ООО «Грузовые автомобили-Группа ГАЗ»

Конструктивные изменения автомобилей «Урал»

(выпуск 6)

Рис. 2. Приемная труба топливного бака

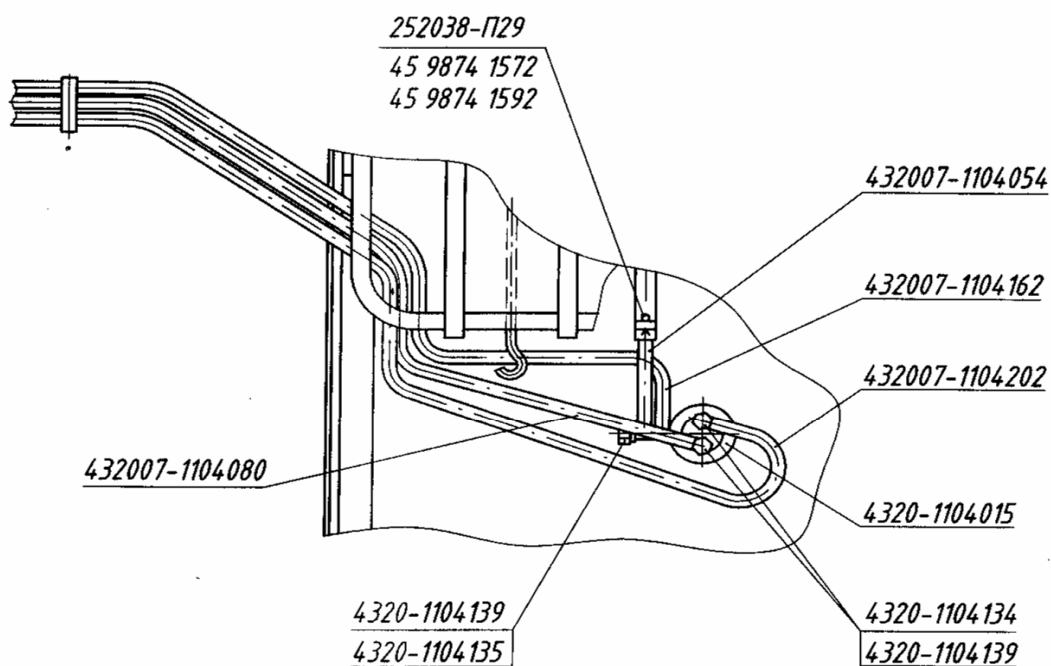
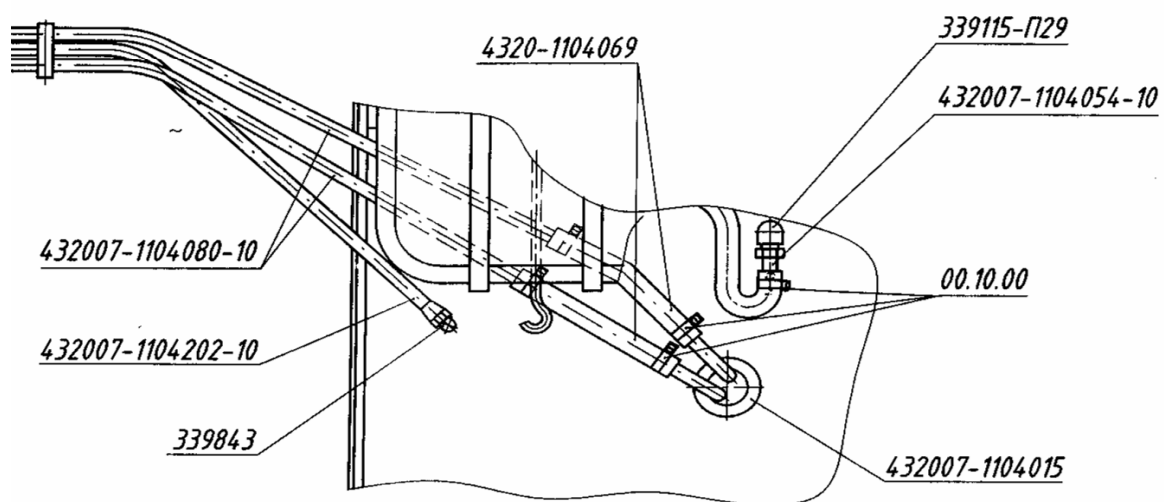
Для снижения трудоемкости и устранению течей топлива и в соответствии требованиям ОСТ 37.001.088-93 внедрена приемная труба топливного бака со штампованным фланцем.

Номенклатура деталей до и после изменения приведена в таблице 1 и на рис. 2.

Рис. 3. Сема унифицированной установки системы очистки воздуха двигателя.

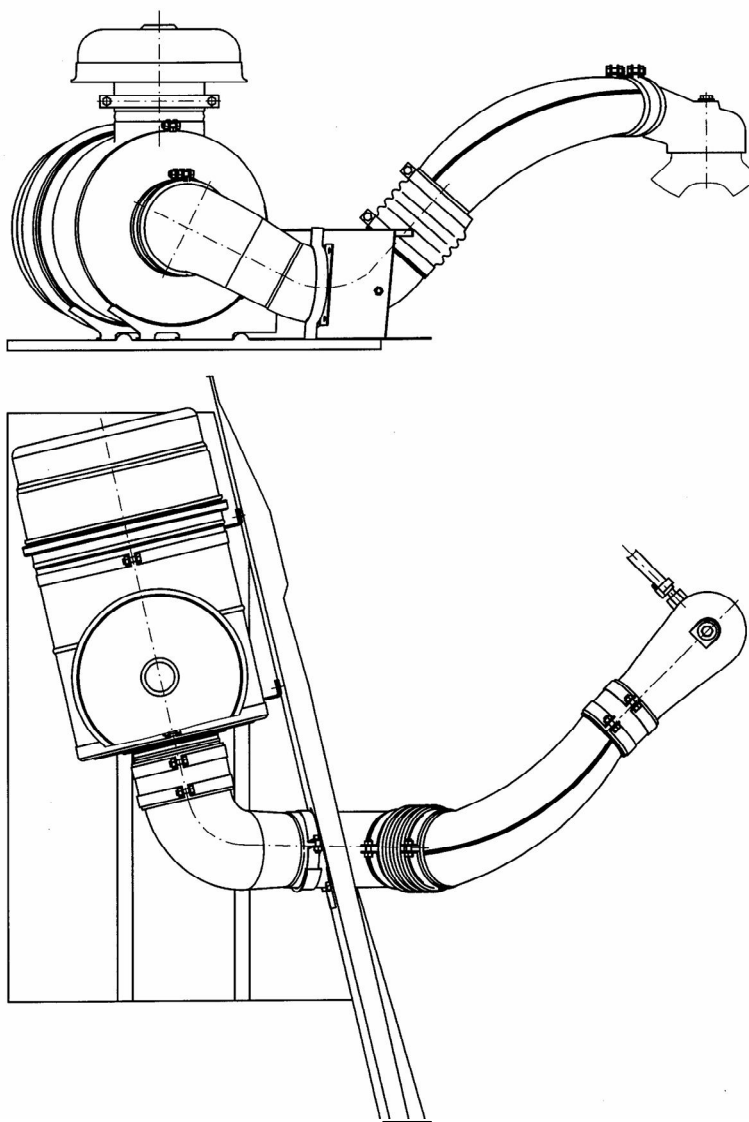
Ранее трубопровод, соединяющий воздушный фильтр с насадком, установленным на двигателе, проходил через переднюю панель кабины.

После проведения унификации трубопровод на всех автомобилях типа 6 х 6 и 4 х 4 с двигателями ЯМЗ-236, 238 и 236НЕ2-3 проходит через боковину капота (см. рис.3).

Рис. 4 Крепление РК.

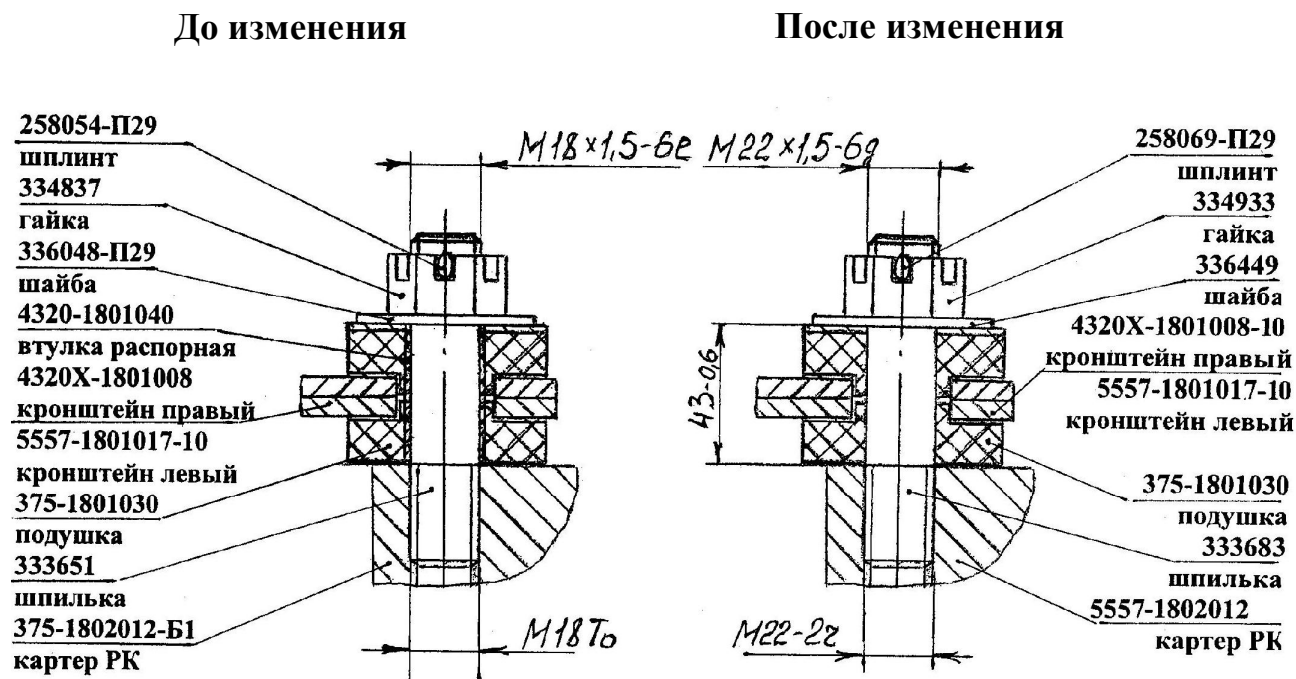
Для повышения надежности крепления раздаточной коробки (далее по тексту РК) на автомобилях Урал-4320 и Урал-5557 с 01.01.2003 года введена измененная подвеска РК с увеличенным диаметром шпилек.

Крепление РК на автомобиле должно осуществляться в соответствии с рис. 4. При монтаже следует обратить внимание на отсутствие в новой конструкции распорной втулки, в результате чего необходим контроль размера между плоскостью картера дет. 5557-1802012 и нижней поверхностью шайбы 336449 (рис.4)

Рис.6.

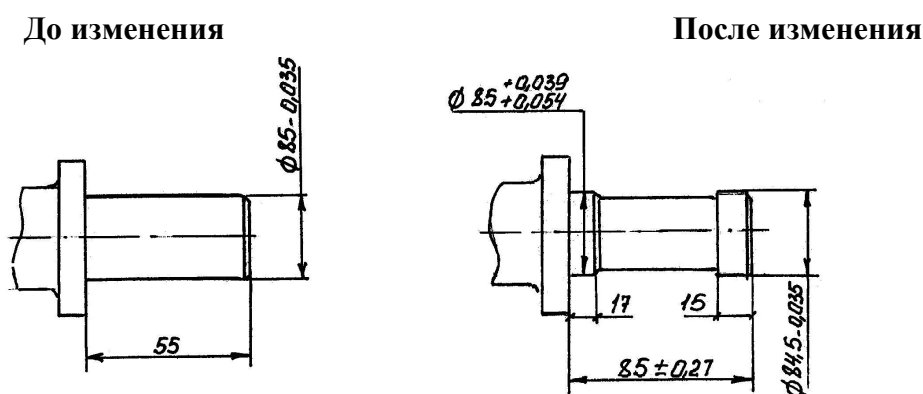
5. В связи с введением прессовой посадки фланца шаровой опоры в кожух полуоси изменились длина (была 55 мм, стало 85 мм) и диаметр шейки шаровой опоры, изменился диаметр отверстия в кожухах полуоси (см. рис.6).

Рис. 8. Основные отличия размеров и номенклатуры деталей

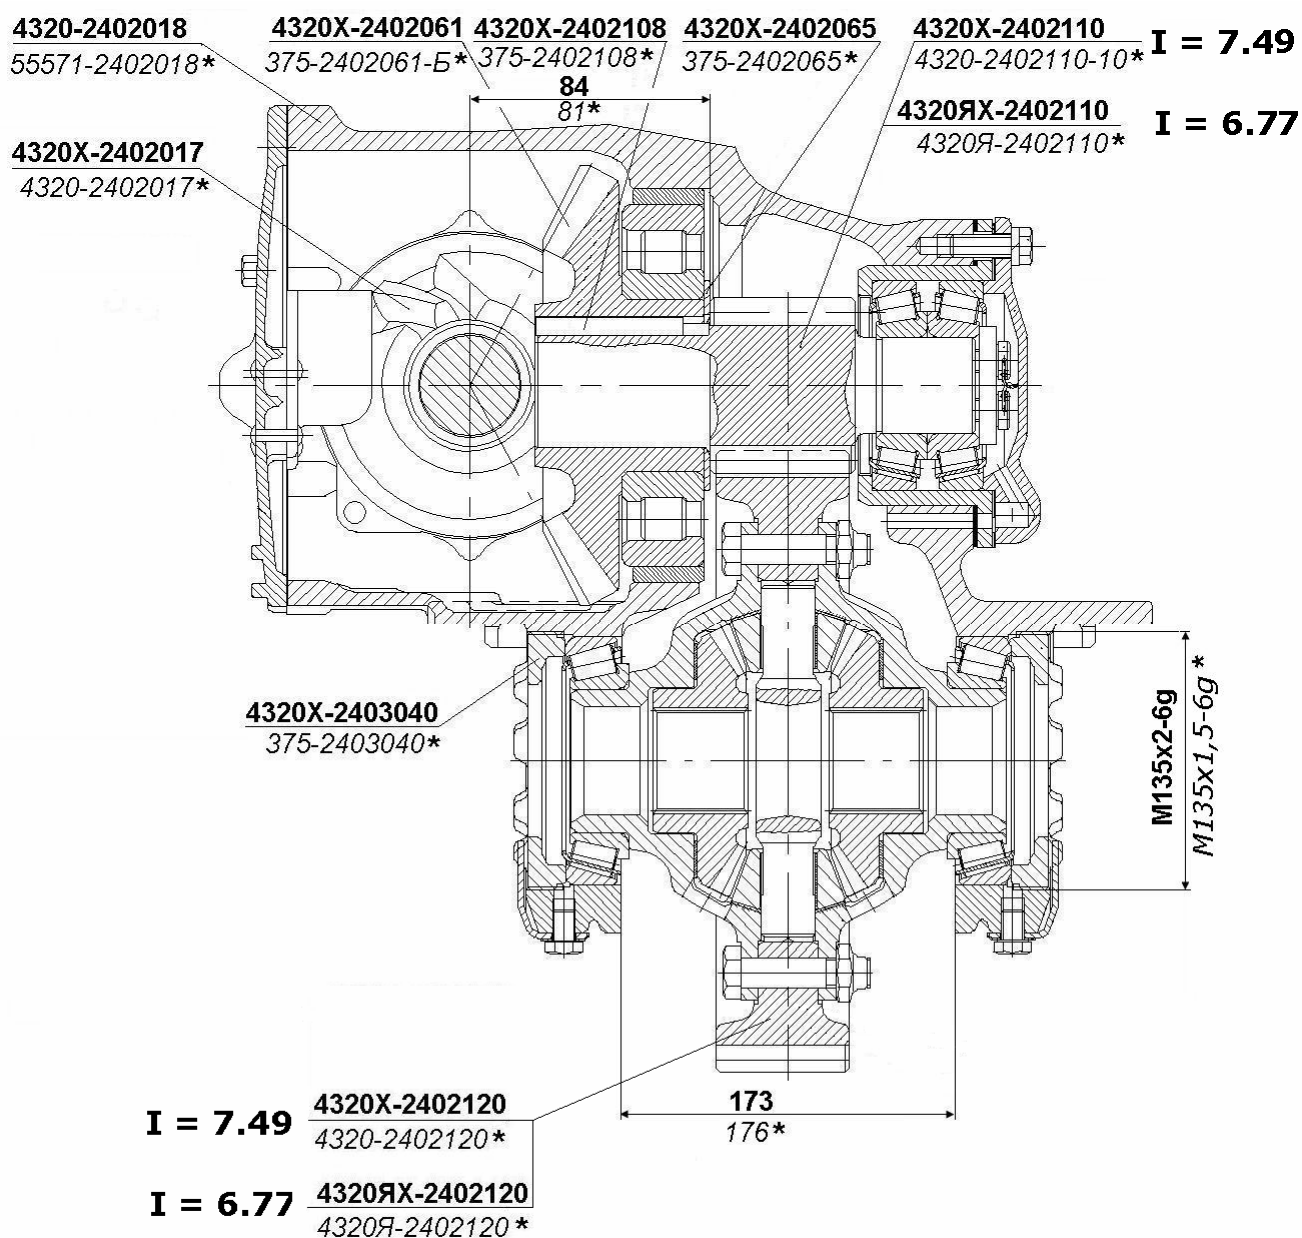
Для повышения надежности и долговечности главных передач мостов, с октября 2004 года на автомобили «Урал» устанавливаются **усиленные редуктора** с оптимизированным зубом конических и цилиндрических шестерен. При этом несколько изменились передаточные отношения:

Рис. 10 Редуктор с межосевым дифференциалом.

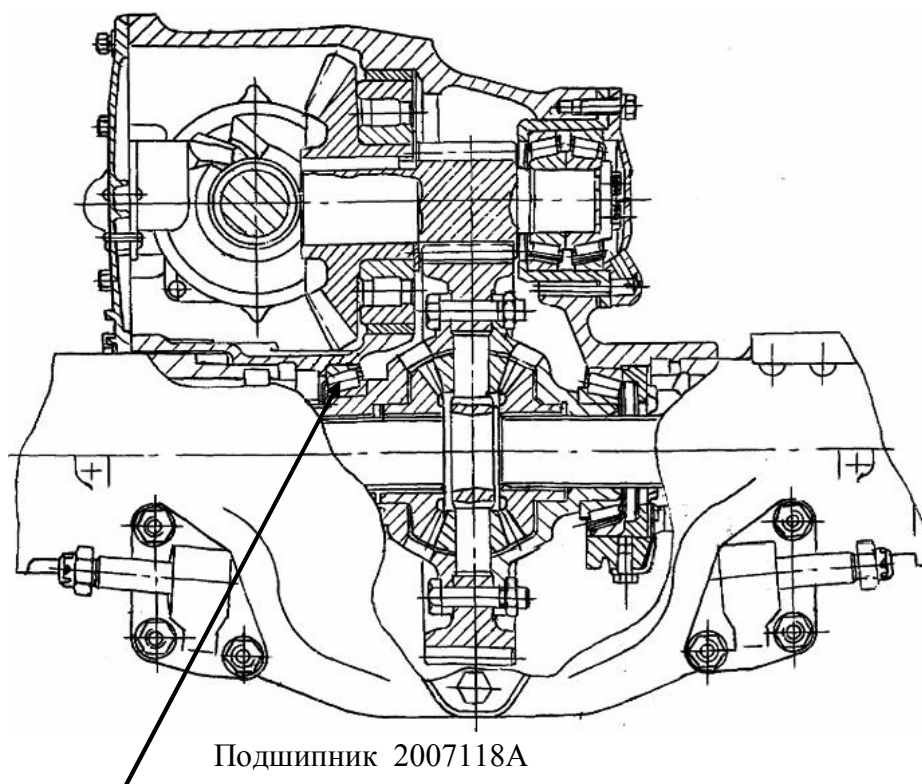
С июня 2005 года, на все автомобили, имеющие блокировку межколесного дифференциала, вместо подшипника дифференциала **2007118К1** устанавливается подшипник роликовый конический **2007118А** (см. рис 10). **Подшипники в сборе взаимозаменяемы**, но при сборке редуктора необходимо исключить перепутывание наружной и внутренней обойм подшипников.

Внимание! Сборка редуктора с запрессованными наружными кольцами подшипника 2007118К1 и дифференциала редуктора с внутренними кольцами подшипника 2007118А (и наоборот) **недопустима**.

Рис. 11 Крепление уха передней рессоры

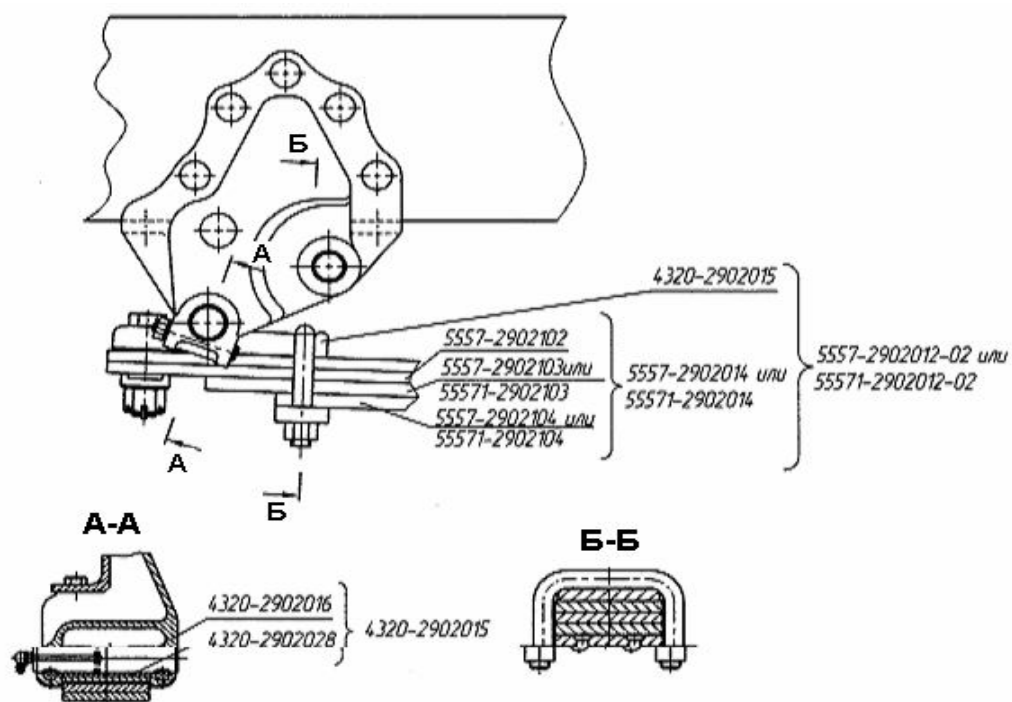
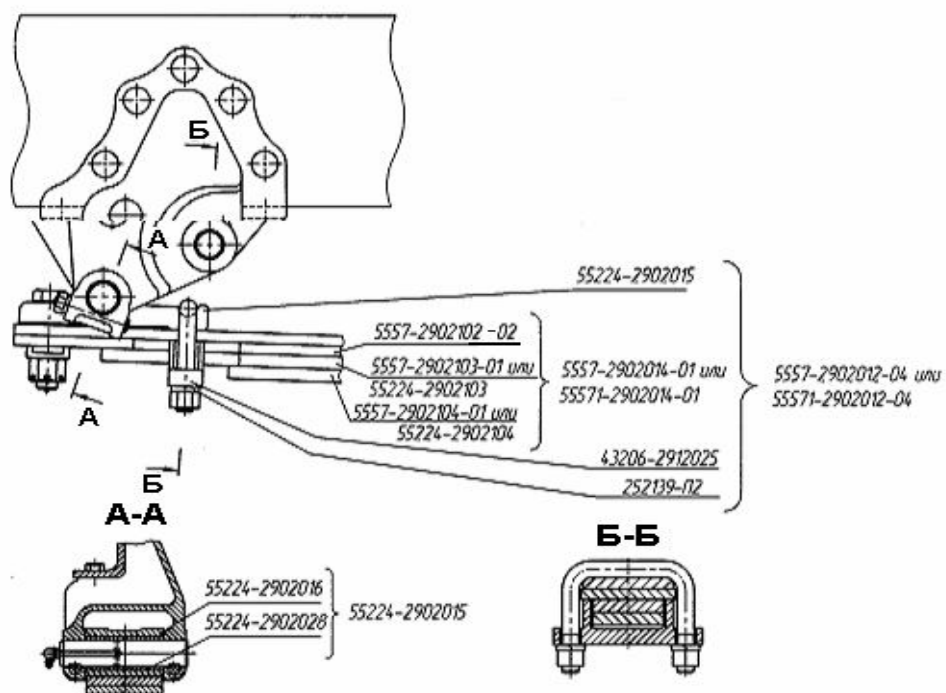
С февраля 2003г. на всех автомобилях «Урал» типа 6х6 и 4х4 внедрено улучшенное крепление ушков передних рессор, в связи с чем, изменилось ушко передней рессоры, втулка ушка передней рессоры, листы № 2,3 и 4 передних рессор, появились накладка ушка и пружинные шайбы. Соответственно, изменились и номера рессор, листов рессор, втулок ушков, ушков передних рессор (см. рис. 11.). Ранее гайки стремянок ушка после затяжки моментом до 5 кгс·м (50 Н·м) отворачивались на 1,5-2 оборота, в новой конструкции эти гайки затягиваются моментом 18-22 кгс·м (180-220 Н·м).

Номенклатура деталей до и после изменения приведена в таблице 15 и на рис. 11.

Рис. 12. Балансир задней подвески

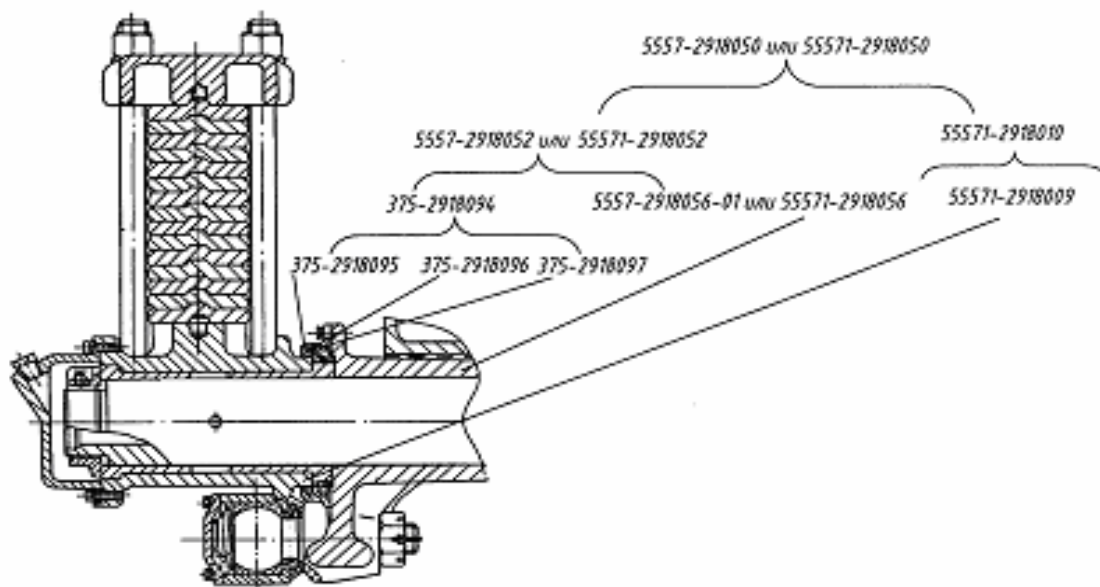
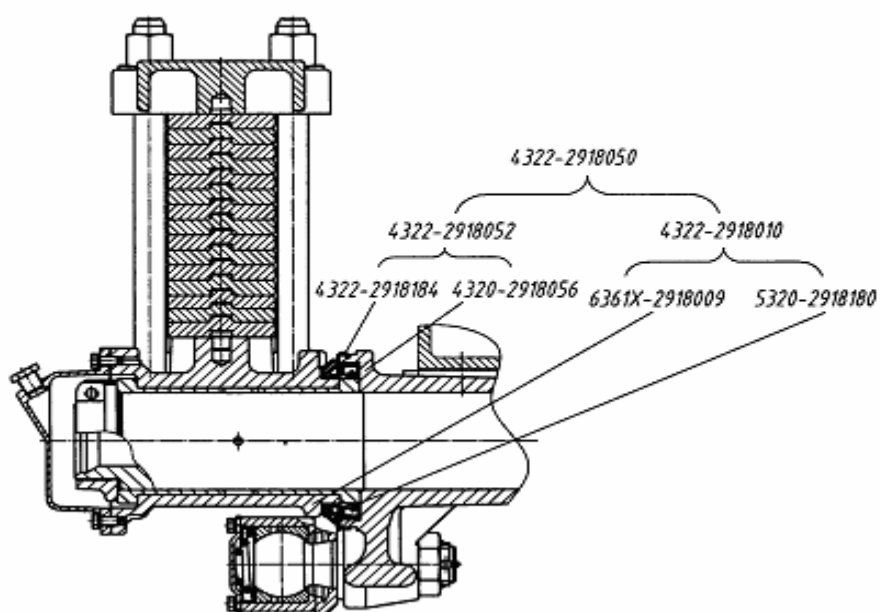
В связи с этим изменены и другие детали балансирующей подвески (см. табл. 17 и рис.12): кронштейны оси, балансир. При ремонте и замене деталей и узлов возможны следующие варианты установки старых и новых компонентов:

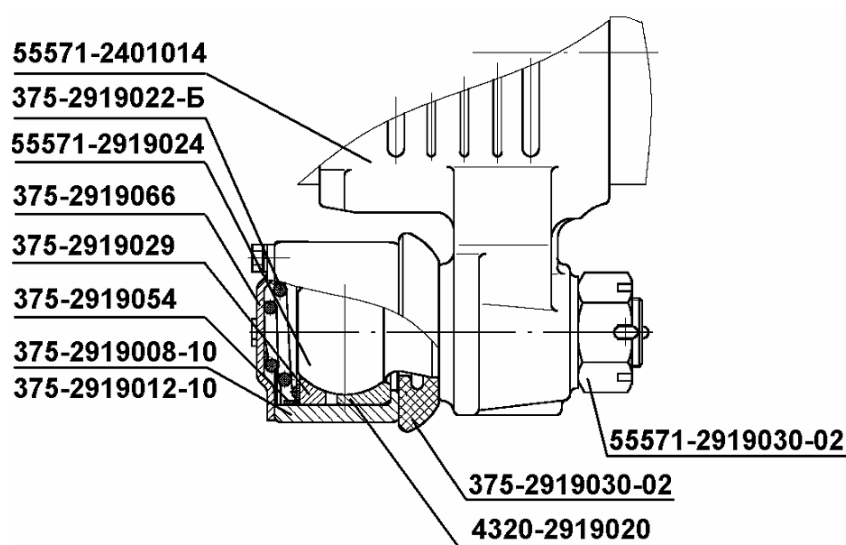
* **Примечание:** Взаимозаменяемость сохраняется с доработкой опорных кронштейнов рессоры (см. рис. 13).

1. Для установки новых штанг на автомобили, выпущенные до августа 2005 г., необходимо доработать опорные кронштейны рессор, для чего, в соответствии с приведенной схемой (см. рис. 13), снять 5 мм металла с поверхности кронштейна на ширине 50 мм (обеспечить зазор между литой поверхностью кронштейна и головкой реактивной штанги не менее 8 мм).

4320-3103006-11 Ступица с тормозным барабаном и подшипником.**Было:**

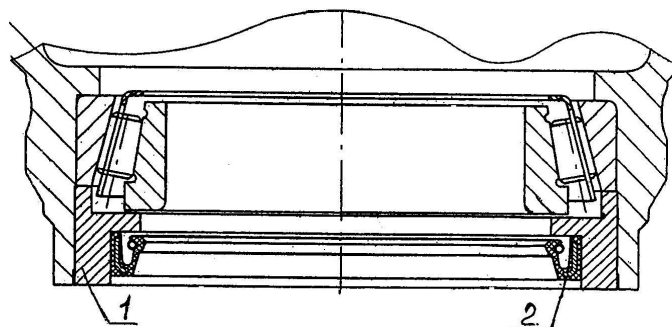
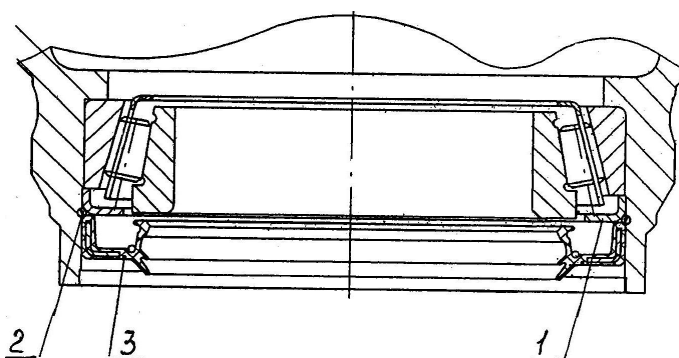
С целью улучшения уплотнения внедрена двухпыльниковая манжета **4320-3104033-02** (137x181), вместо манжеты 375-3104033-02 (137x160).

Также изменилась геометрия ступицы **4320-3103015** – введена канавка $\varnothing 184^{+0,52}$ мм и шириной $3,4^{+0,25}$ мм для установки стопорного кольца 4320-3103030 обоймы упорной 4320-3103074-01.

Рис. 14. Наконечники рулевых тяг

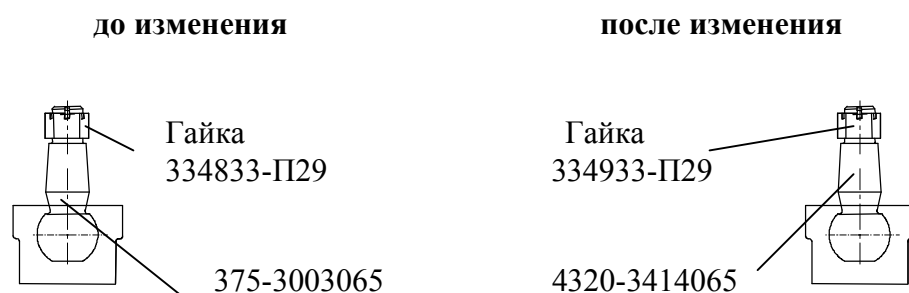
- увеличены диаметры отверстий в сошке, маятниковом рычаге, рычагах и корпусах поворотных кулаков под пальцы наконечников рулевых тяг;
- увеличены диаметр посадочного конуса шарового пальца, диаметр резьбы на хвостовике пальца, применена соответствующая гайка крепления пальца.

Номенклатура деталей до и после изменения приведена в таблице 27 и на рис. 14 и 15.

Рис. 17. Поршень со штоком в сборе

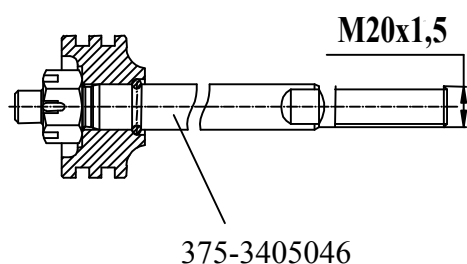
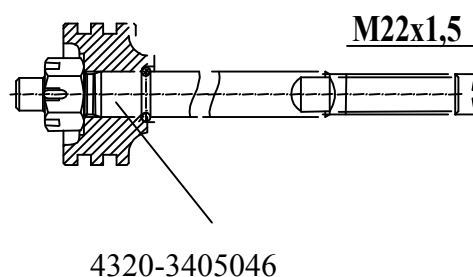
- увеличены диаметры отверстий в соответствующих сошках, кронштейне передней рессоры, переднем левом рычагах и корпусах поворотных кулаков под пальцы наконечников рулевых тяг и усилительного механизма;
- увеличены диаметр посадочного конуса шарового пальца, диаметр резьбы на хвостовике пальца, применена соответствующая гайка;
- увеличен диаметр резьбы на штоке усилительного механизма.

Рис. 19. Насос усилительного механизма рулевого управления

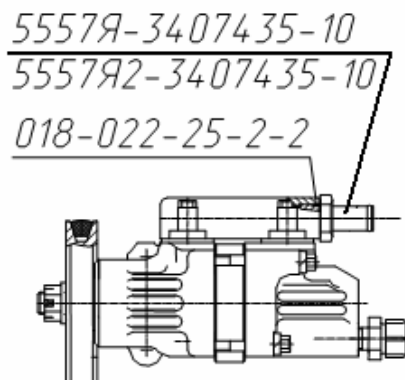
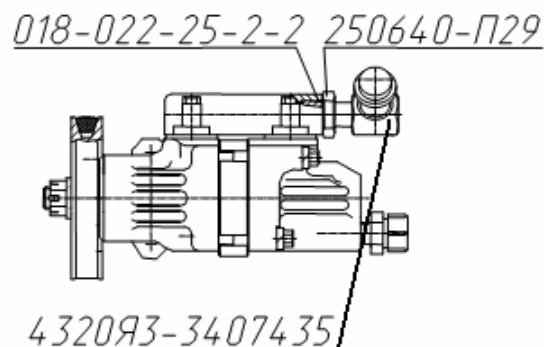
- изменен всасывающий патрубок в насосе (рис.19);
- изменен масляный бак рулевого управления (рис.20);
- изменена укладка трубопроводов.
